**REPÚBLICA DE CHILE
DIRECCIÓN REGIONAL
SERVICIO DE EVALUACIÓN AMBIENTAL
REGIÓN DE ATACAMA**

**RESUELVE CONSULTA DE
PERTINENCIA DE INGRESO AL SEIA,
PROYECTO “OPTIMIZACIÓN DE LA
CONFIGURACIÓN PLANTA
FOTOVOLTAICA PMGD VALLE
SOLAR ESTE”.**

**RESOLUCIÓN EXENTA (N° digital en
costado inferior izquierdo).**

Figura 1. Cambio Distribución de Paneles

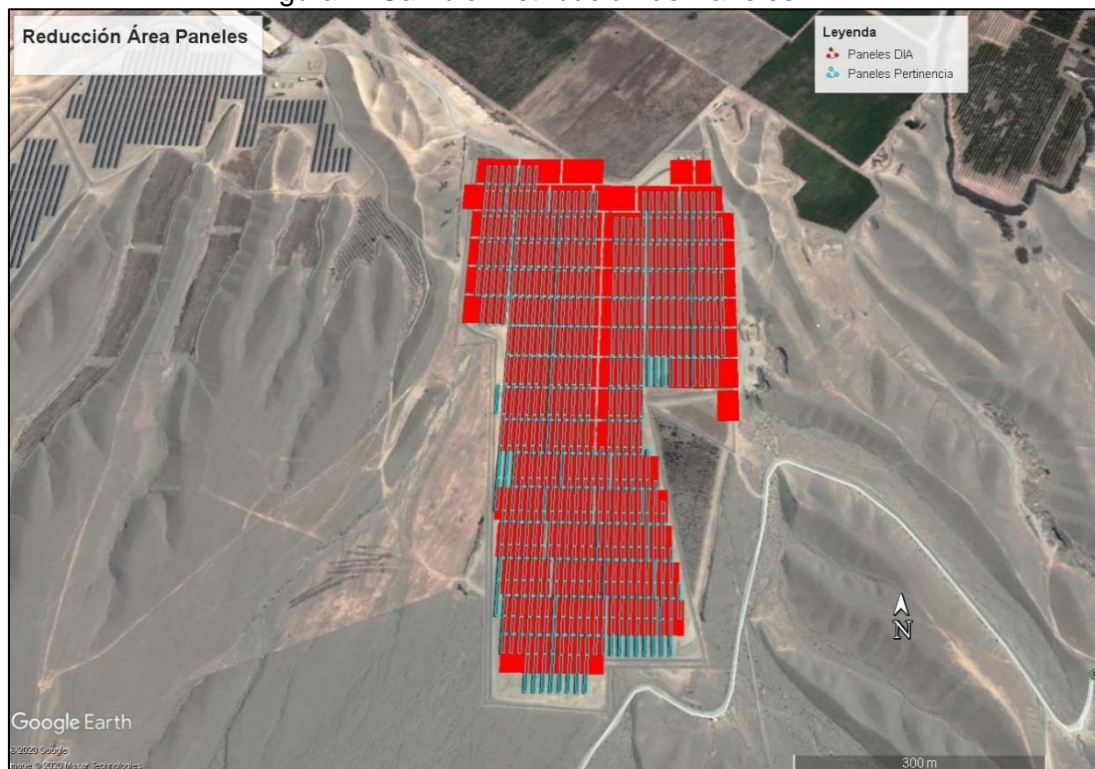
1. Que, mediante RCA N°202/2015, la Comisión de Evaluación de la Región de Atacama calificó ambientalmente favorable el proyecto **"Parque Fotovoltaico Valle Solar Este"**, cuyo Titular SINERGIA SOLAR SpA.
2. Que, con fecha 10 de junio de 2020, el Titular consultó respecto de la pertinencia de ingreso al SEIA denominada **"Parque Fotovoltaico Valle Solar Este"**, la cual presenta los siguientes antecedentes:
 - El proyecto se localiza a 7 kilómetros de Copiapó, sector de Chamonate, comuna y provincia de Copiapó, Región de Atacama.
 - Las principales modificaciones al Proyecto se refieren a mejoras y optimizaciones en los siguientes aspectos:
 - a) **Aumento de la superficie del sector de módulos fotovoltaicos.**

Según lo indicado en la RCA N°202/2015 (considerando 4.2) la superficie utilizada por los módulos fotovoltaicos será de 17,836 hectáreas, lo cual aumentaría según se muestra en la siguiente tabla, donde también se observan cambios menores en las superficies de otras áreas y también en el área que, aunque fue evaluada, se consideró como área sin intervención.

Lo anterior, en términos de uso sólo asociado al área de paneles, se presenta en la siguiente figura los cambios propuestos en la presente consulta de pertinencia.

Figura 4. Receptores de Ruido

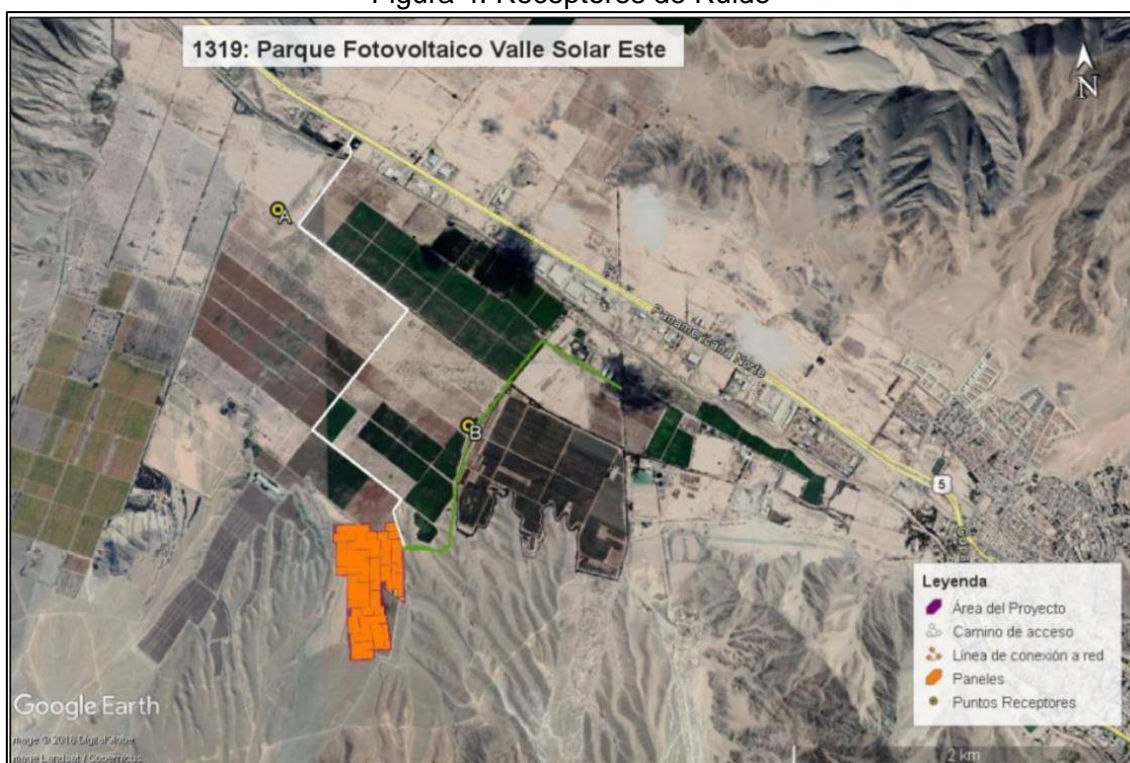
En la siguiente imagen se pueden ver los receptores definidos en la RCA los cuales no han cambiado con el nuevo trazado. Se mantiene la misma distancia a los receptores A y B y no se presentan nuevos receptores en el trazado modificado.
